VYSVĚTLENÍ ZADÁVACÍ DOKUMENTACE Č. I

Název veřejné zakázky:	Dodávka interiérového vybavení – Dům v parku
Druh veřejné zakázky:	Dodávky
Režim veřejné zakázky:	Nadlimitní
Druh zadávacího řízení:	Otevřené řízení
Název zadavatele:	město Šlapanice
Sídlo zadavatele:	Masarykovo náměstí 100/7, 664 51 Šlapanice
IČO zadavatele:	00282651
Právní forma zadavatele:	801 - obec nebo městská část hlavního města Prahy
Zastoupení zadavatele:	Mgr. Michaela Trněná, starostka
Adresa profilu zadavatele:	https://zakazky.slapanice.cz/

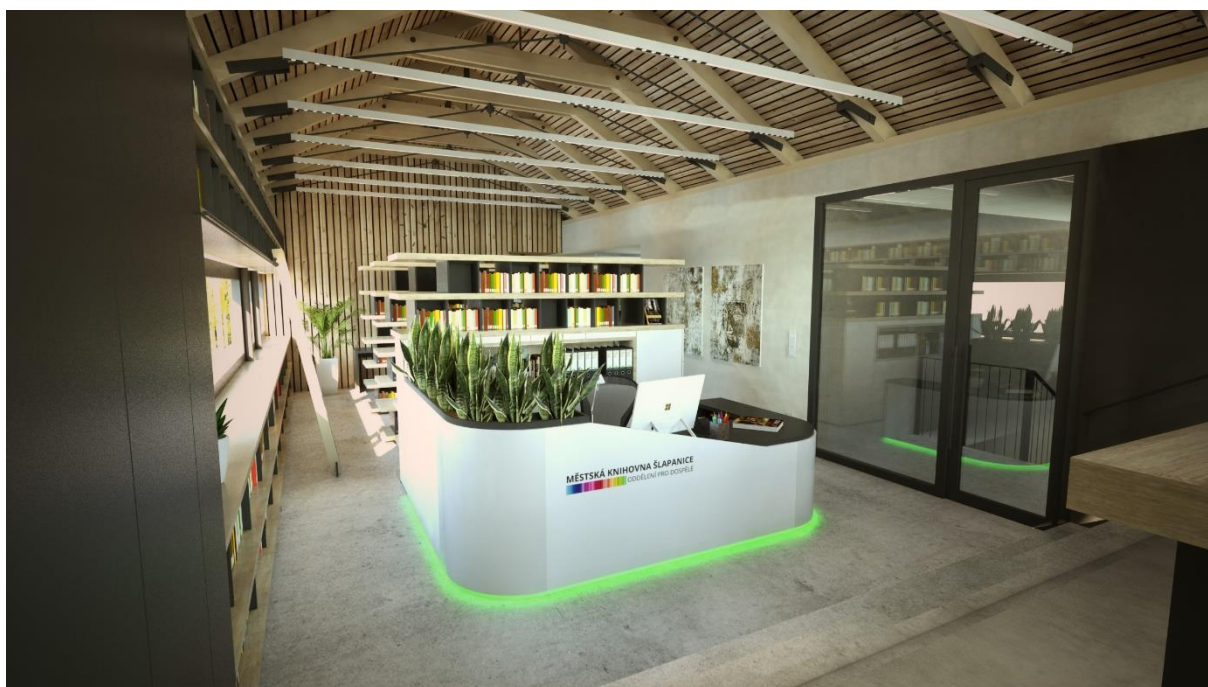
Položka 149 – veškerá grafika polepy skleněných dveří – O jaké polepy se konkrétně jedná?.

Jedná se o drobnou plotrovanou grafiku na výpůjčních pultech a polepy skleněných stěn a dveří orientačním systémem apod. Dle výpisu 3 m². Přesný grafický návrh bude předán před realizací. Na výdejních pultech jde o menší barevné nápisy – viz ilustrativní vizualizace níže. Na skleněných příčkách půjde o nápisy a piktogramy pískovanou fólií.
